PONTE SULLO STRETTO DI MESSINA

INTEGRAZIONI AL PROGETTO DEFINITIVO

<p><i>Area tematica</i> <i>Ente emittente</i> <i>Autore dell'osservazione</i> <i>Riferimento richiesta</i> <i>Titolo del documento</i></p>	<p>STUDIO D'IMPATTO AMBIENTALE MINISTERO DELL'AMBIENTE E DELLA TUTELA DEL TERRITORIO E DEL MARE COMMISSIONE TECNICA VIA - VAS INTEGRAZIONI ALLA RICHIESTA PROT. CTVA-2011-0004534 DEL 22/12/2011 RISPOSTA INTEGRAZIONE LATO CALABRIA ID 36</p>
--	--

2 Richiesta integrazione ID C36

Fig. 15 Stralcio della Carta geomorfologica della Calabria, dove si evidenziano le interferenze tra movimenti franosi ed opere di progetto.

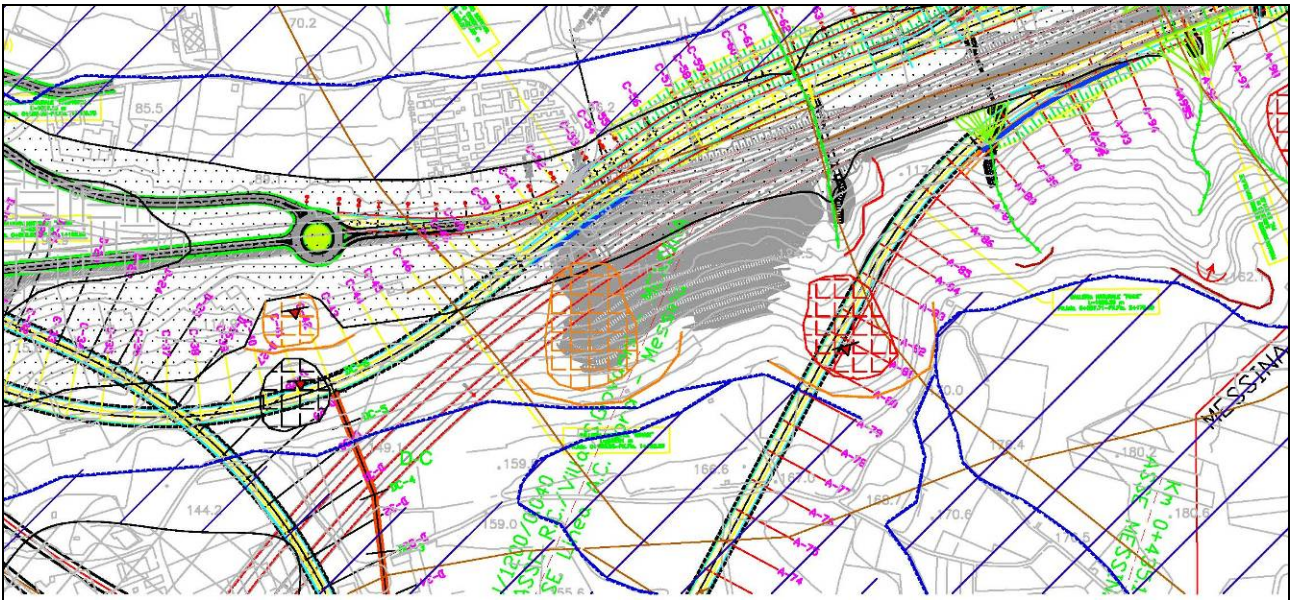
"Fornire informazioni di dettaglio relative alle interazioni tra le opere che dovranno essere realizzate e i fenomeni di dissesto presenti nell'area in oggetto. Riportare, a tal fine, le interazioni del tracciato con le frane presenti nell'area e le eventuali evoluzioni dei fenomeni d'instabilità causati dalla realizzazione delle opere, analizzando le soluzioni progettuali necessarie alla mitigazione dei fenomeni franosi".

“.....Con specifico riferimento alle opere in sotterraneo, le condizioni di pericolosità più significative in relazione alle opere da realizzare sono comunque concentrate lungo tutta la scarpata compresa tra il fiume S. Trada e la zona di imposta dell’opera principale; in particolare, gli imbocchi lato nord delle rampe C e A ed i relativi tracciati sono previsti in tratti di versante caratterizzati dalla presenza di diversi fenomeni franosi e – più in generale – da dissesti legati a processi di degradazione ed erosione/trasporto ad opera delle acque incanalate.

Infatti, sebbene come evidenziato dalla stessa fig. 15 i tracciati delle rampe sopra menzionate non interagiscono direttamente con i corpi di frana riconosciuti e cartografati (distanza planimetrica dagli imbocchi dei tratti in sotterraneo o passaggio sotto coperture relativamente alte), è da considerare che la realizzazione delle opere di progetto comporterà una variazione degli stati

tensionali agenti sulla scarpata potenzialmente in grado di indurre deformazioni che si traducono in riattivazioni e/o attivazioni di fenomeni franosi. A tale proposito si segnala pertanto la necessità di prevedere un piano di monitoraggio per controllare la risposta deformativa del versante rispetto alla variazione degli stati tensionali indotta dalla realizzazione delle opere. In tal senso sarà possibile operare tramite l'installazione, ad esempio, di strumentazione di monitoraggio topografico e geotecnico da posizionare nei punti più significativi del versante. In particolare, a titolo di esempio è possibile ipotizzare la costruzione di un sistema di monitoraggio integrato che prevede:

- l'installazione di tubi inclinometrici in corrispondenza delle opere di imbocco ed in prossimità delle frane già note e cartografate;
- il posizionamento di una rete di mire ottiche per il controllo periodico o continuo tramite stazione totale degli eventuali spostamenti.
